From: "5.1.2e" <5.1.2e@josephscholen.nl>
Sent: 24/10/2023 14:18:54
To: "5.1.2e" <5.1.2e@nijmegen.nl>, "5.1.2e" <5.1.2e@nijmegen.nl>
Cc:
Subject: FW: overleg

Bij deze onze (Jonkers hoveniers en daktuinen) in rood:

Opmerkingen bij de offerte en tekening

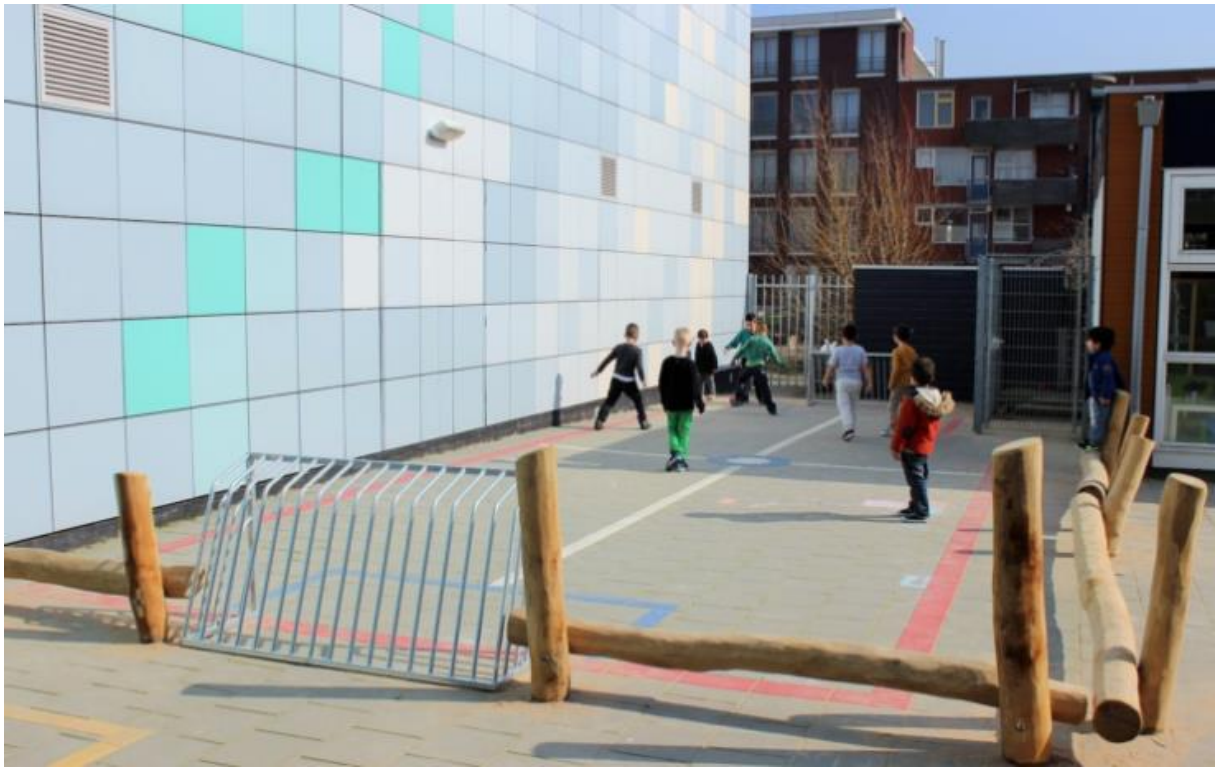
Figuur 1 betontegel 50x50x5 cm met hieraan het 'onbekende' doek. Doek zit los, maar door vorst verkleefd aan de tegel.

Figuur 2 opbouwhoogte vanaf dakbedekking tot bovenzijde tegel is ca. 10 cm. Dit is gemeten op het hoogste punt van het schoolplein.

Figuur 3 het hemelwater stroomt door de split laag richting het laagste deel van het dak en blijft daar staan. Overtollig water zal over moeten stromen.

Figuur 4 vermoedelijke opbouwhoogte vanaf (beton)dek tot bovenzijde tegel is ca. 30 cm.

Figuur 5 opbouwhoogte vanaf dakbedekking tot bovenzijde tegel is ca. 10 cm. Dit is gemeten op het laagste punt van het schoolplein.

Figuur 6 te zien is dat de opstandhoogtes niet voldoen. De dakbedekking moet minimaal 120 boven de tegel uitkomen en daarbij afgewerkt te worden met een loodslabbe.
